TRANSPORDIAMET

Meie 22.12.2025 nr 7.1-1/25/20033-2

**Riigitee 17149 ja Lepna tee 1 kinnistu
juurdepääsutee ristumiskoha ümberehitamise
nõuded**

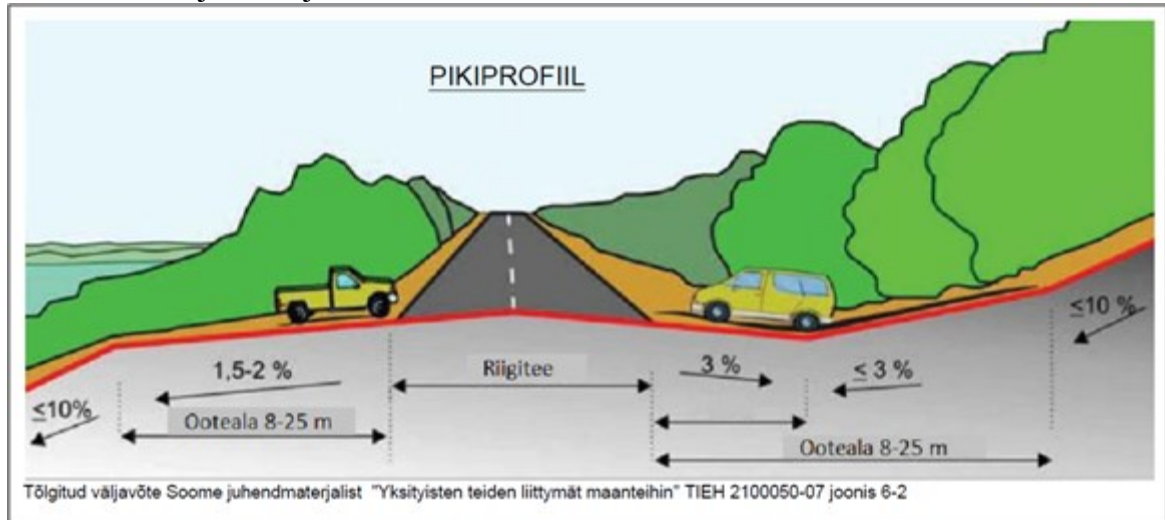
Vastuseks Teie pöördumisele anname teada, et Transpordiamet ei nõustu omavolilise ehitustegevusega (killustikust laiendus) riigitee alusel maal.

Selgitame, et laiendusel puudub vajalik kandevõime, laiendus sellisel kujul ei taga sõidukitele sujuvat pöördemanöövrit ja laiendust kasutatakse parkimise eesmärgil (vt allpool fotod).

Fotodelt ei selgu, milliseid kallete probleeme laiendus lahendab.

Palume killustikust laiendus eemaldada ja taastada algne olukord vastavalt Transpordiameti järelevalve osakonnaga 22.12.2025 kokku lepitule.
